島根原子力発電所2号機
炉心損傷防止対策の有効性評価について
(審査会合における指摘事項の回答)

平成28年10月
中国電力株式会社

第2.3.3.1-1(1)図 全交流動力電源喪失(外部電源喪失+DG失敗)+
 直流電源喪失時の重大事故等対策の概略系統図
 (原子炉急速減圧及び原子炉注水)

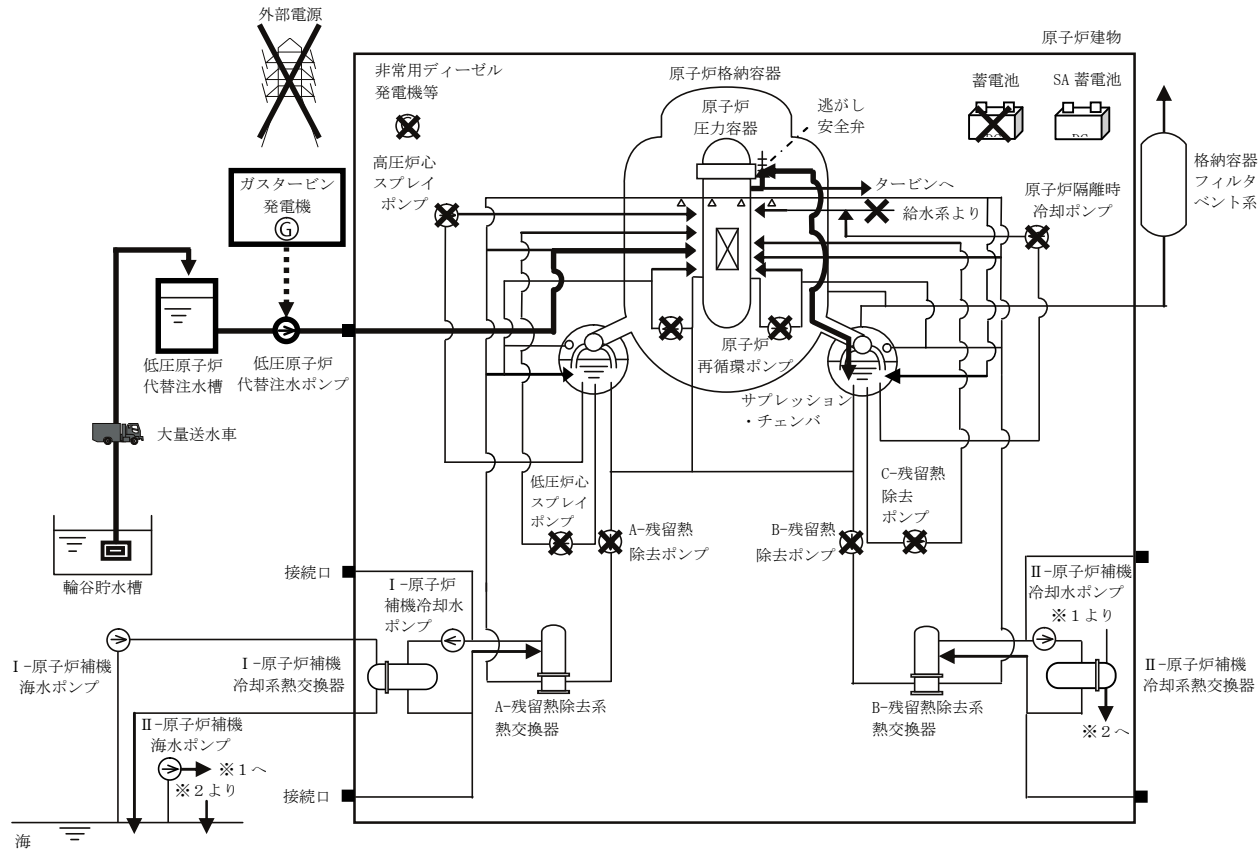
(指摘事項) 直流電源喪失した場合の対応について説明すること。

事故シーケンスグループ「全交流動力電源喪失(外部電源喪失+DG失敗)+直流電源喪失」では、全交流動力電源喪失と同時に直流電源が失われることを想定する。このため、直流電源喪失に伴い原子炉隔離時冷却系が機能喪失して原子炉注水ができず、逃がし安全弁による圧力制御に伴う蒸気流出により原子炉圧力容器内の保有水量が減少し、原子炉水位が低下することから、緩和措置が取られない場合には原子炉水位の低下により炉心が露出し、炉心損傷に至る。

■本事故シーケンスグループは、全交流動力電源が喪失した状態において、直流電源喪失により原子炉隔離時冷却系が機能喪失することによって炉心損傷に至る事故シーケンスグループである。このため、重大事故等対策の有効性評価には、全交流動力電源喪失時における直流電源喪失に対する重大事故等対処設備に期待することが考えられる。

■したがって、本事故シーケンスグループでは、ガスタービン発電機、所内常設蓄電式直流電源設備による給電及び低圧原子炉代替注水系(常設)により炉心を冷却することによって炉心損傷の防止を図る。また、格納容器フィルタベント系による格納容器除熱を実施する。

第2.3.3.1-1(2)図 全交流動力電源喪失(外部電源喪失+DG失敗)+
 直流電源喪失時の重大事故等対策の概略系統図
 (原子炉注水及び格納容器除熱)

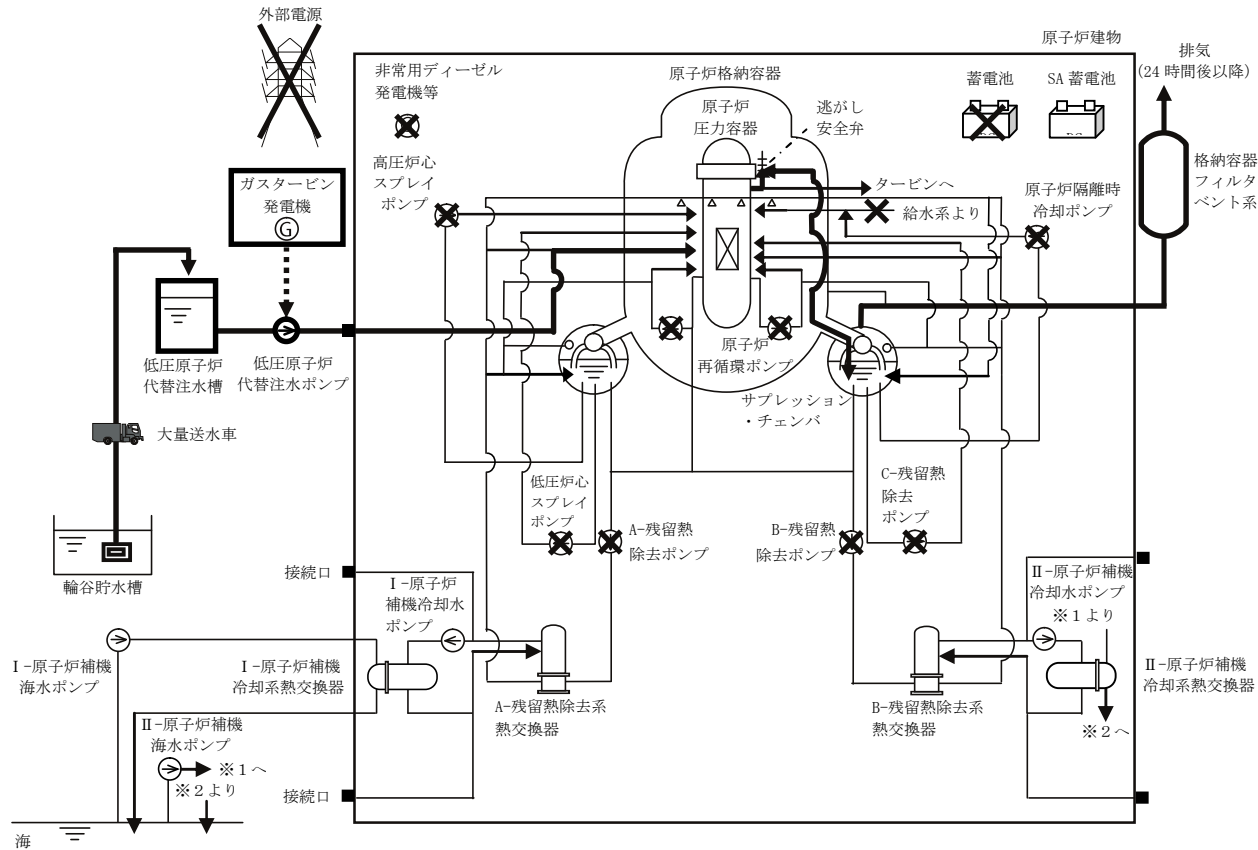
(指摘事項) 直流電源喪失した場合の対応について説明すること。
 (回答)

第2.3.3.1-2図 全交流動力電源喪失(外部電源喪失+DG失敗)+直流電源喪失時の対応手順概要

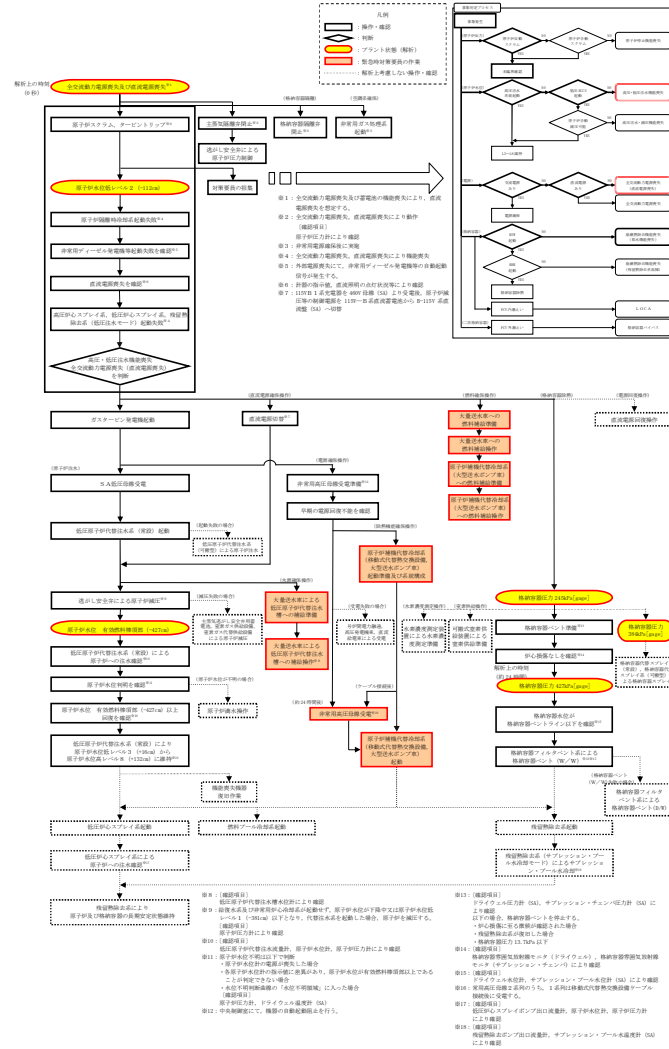
(指摘事項) 直流電源喪失した場合の対応について説明すること。
 (回答)
